## Stellungnahme des ALD zur Verordnung zur Änderung der Sechzehnten Verordnung zur Durchführung des Bundes-Immissionsschutzgesetzes

Berechnungsvorschrift für die Geräuschemissionen des Schienenverkehrs (Schall 03; 2014)

Anhörung des Bundestagsausschusses für Verkehr und digitale Infrastruktur am 04.06.2014

Bild 1: Pegelverlauf auf BüG-Gleisen nach DB AG<sup>12</sup>.

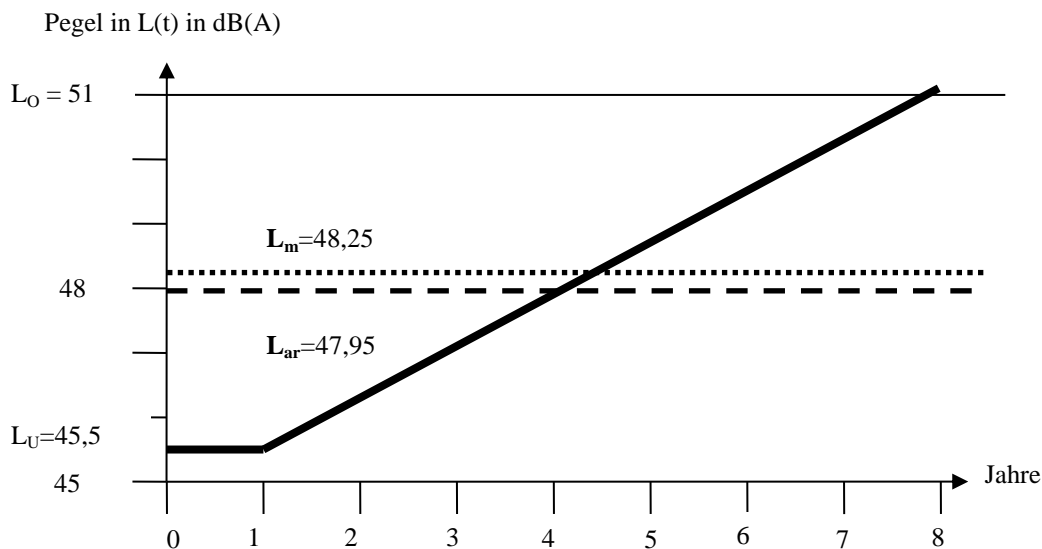
Die für das BüG abgeleiteten Minderungen beruhen auf einer standardisierten Funktion für das Anwachsen der Emissionspegel mit der Zeit nach dem Schleifvorgang, die die DB vorgelegt hat (siehe Bild 1). Hintergründe und Abgleich mit den realen Daten sind von der DB im damaligen Prozess der Revision der Schall 03 nicht vorgelegt worden, so dass sich die Minderungswerte (bezogen auf den durchschnittlichen Zustand, in Bild 1 mit  $L_0 = 51$  dB(A) gekennzeichnet) nicht überprüfen lassen. Nach der damaligen Auffassung des Umweltbundesamts hatte die DB AG nicht hinreichend durch Daten nachgewiesen, dass dieser Pegelverlauf repräsentativ ist. Die DB geht in ihrer Ableitung der Minderungswerte zudem von einer arithmetischen Mittelung  $L_{ar}$  anstatt der erforderlichen energetischen Mittelung  $L_m$  aus, was sich mit einer Differenz von 0,325 dB(A) zu Ungunsten der Betroffenen auswirkt (siehe Bild 1).

In Kapitel 4.5 wird das Überwachungsverfahren für das BüG definiert. Bild 1 zeigt einen durchschnittlichen Anstieg der Emissionen pro Jahr von 0,8 dB(A). Nimmt man an, dass eine Messung des SMW knapp unter 2 dB(A) liegt, d. h. unterhalb der Auslöseschwelle, wird innerhalb von zwei weiteren Jahren geschliffen<sup>13</sup>. Dann liegen die Emissionen mit knapp 3,6 dB(A) bereits deutlich über dem maximal zulässigen SMW-Wert von 3 dB(A)<sup>14</sup>. Messergebnisse des Umweltbundesamtes haben zudem gezeigt, dass das Anwachsen der Verriffelung nach einem Schleifvorgang – hier nach dem Oberbauschliff – sehr unterschiedlich sein kann (siehe Bild 2).

Der ALD bevorzugt eine Definition des Fahrflächenzustands, die auf dem **gleitenden Mittelwertverfahren** beruht, da dieses sicherstellt, dass rechtzeitig geschliffen wird. Das Verfahren soll für alle Fahrflächenzustände (Durchschnittlicher Fahrflächenzustand DFZ und „Besonders überwachttes Gleis“ BÜG) angewandt werden.

Für den durchschnittlichen Fahrflächenzustand (der durch  $L_U = 48$  und  $L_O = 53,4$  und  $L_m = 51$  dB(A)) bzw.  $L_U$  (SMW) = 0,  $L_O$  (SMW) = 5,4 und  $L_m$  (SMW) = 3 dB(A)) bei linearem Verlauf der Sägezahnkurve beschrieben wird) ergäbe sich z. B. die folgende Überwachungsvorschrift:

Bild 2: Zeitlicher Verlauf des normierten Emissionspegels von IC/IR-Zügen jeweils einzelner Messgleise (UBA-Bericht „Geräuschemissionen von Eisenbahnen“ (Texte 61/03 vom September 2003))

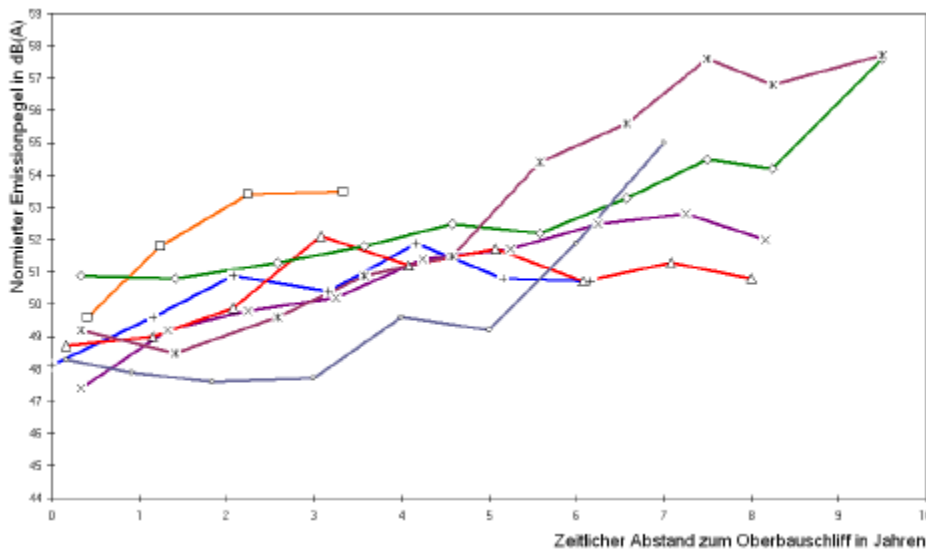
Das Überwachungsregime wird deshalb spezifischen Situationen nicht gerecht.
